# Shearwater Teric 韌體發行說明

第22版 2021年12月20日

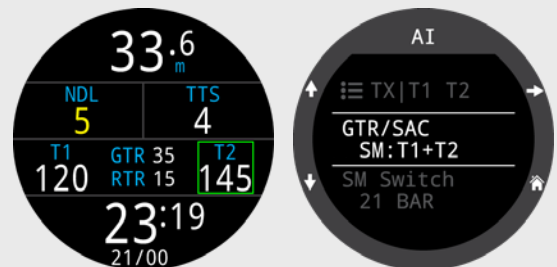
添加了側掛模式。

側掛模式的不同點包含：

- 提示更換氣瓶的提醒指示器。
- SAC和GTR的計算是基於兩個氣瓶的總氣體量。氣瓶大小必須相同。

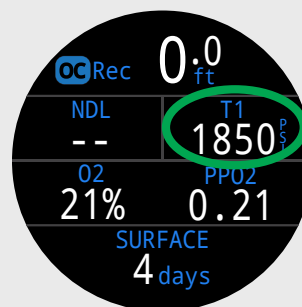
在OC Rec標準佈局中，可使用備用顯示替代TTS的顯示位置（右上）。
